RESOLUCIÓN de 16 de enero de 2025, de la Dirección General de Sostenibilidad, por la que se formula valoración ambiental sobre la modificación del proyecto de transformación a riego por goteo de olivar en la finca "La Budiona", cuya promotoras es Alcurrucén Ganadería Brava, SL. Expte.: IA24/0152. (2025060175)

Plano 1: Proyecto informado según Resolución de 11 de septiembre de 2018, de la Dirección General de Medio Ambiente, por la que se formula D.I.A. del proyecto de Transformación a riego por goteo de olivar en la finca "La Budiona" (Fuente: Elaboración propia).

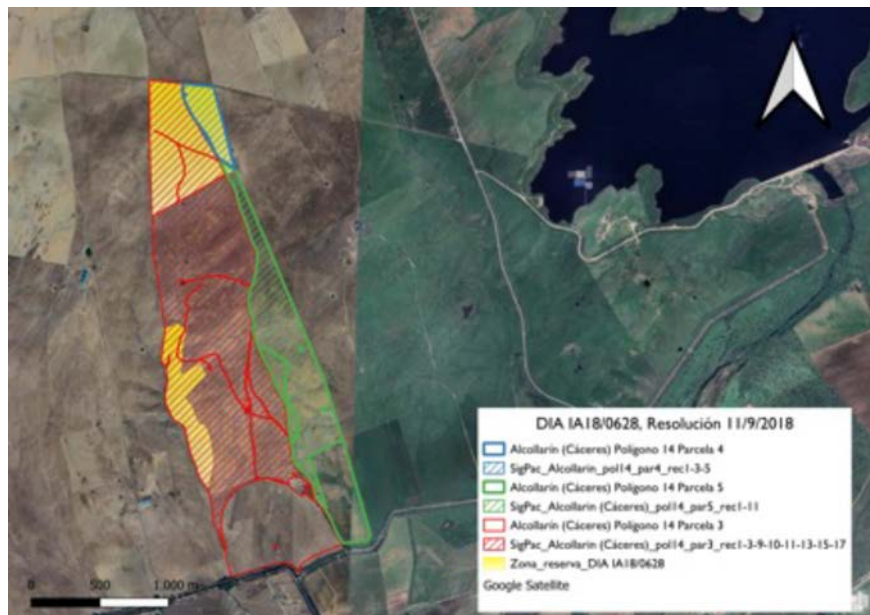
Segundo. El proyecto original consistía en la transformación de secano a regadío de 252,48 hectáreas (ha), para el establecimiento de un cultivo de olivar superintensivo, con instalación de riego por goteo, utilizando una concesión de aguas superficiales con balsa de almacenamiento de aguas, en parte de las parcelas 3, 4 y 5 del polígono 14, del término municipal (T.M.) de Alcollarín (Cáceres), con dos zonas de reserva, al norte y al oeste de la finca. Las actuaciones se encuentran incluidas en la Red Natura 2000, ZEPA ES0000333 "Llanos de Zorita y Embalse de Sierra Brava".

Plano 2: Modificación propuesta, del proyecto de transformación evaluado. (Fuente: Documento ambiental del proyecto de modificación del proyecto Transformación a riego por goteo de olivar en la finca “La Budiona”).

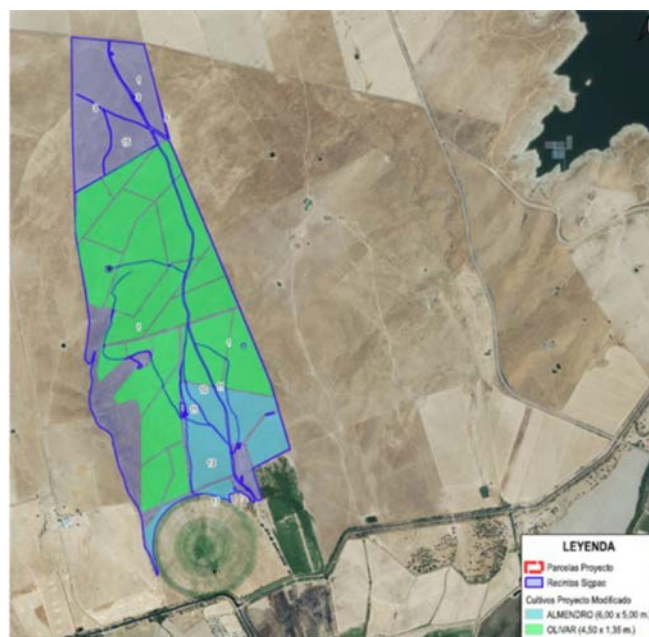
- Modificación asociada a la implantación de una explotación total de olivos, por una explotación mixta de olivos y almendros.
- Modificación asociada al marco de explotación, donde se modifica el régimen de cultivo de la totalidad de la plantación con cobertura herbácea mejorada, mediante la siembra de leguminosas como fuente de alimentación para la fauna y la mejora de la estructura del suelo, es decir, se amplía el marco de plantación:
 - Olivos, con marco original 3,00 x 1,50 m, modificado a 4,50 x 1,35 m.
 - Almendros, con marco a establecer a 6,0 x 5,0 m.

La nueva distribución de cultivos propuesta para la puesta en riego de la superficie final que fue evaluada se muestra a continuación:

El cambio de cultivo, del olivar propuesto en un inicio, a una explotación mixta de olivar y almendros, no supone un cambio importante en cuanto a la afección a la Red Natura y a la biodiversidad presente en la zona, por lo que se mantendrá lo expuesto en el informe antes referido con las medidas propuestas para compatibilizar la actividad con la actividad propuesta.
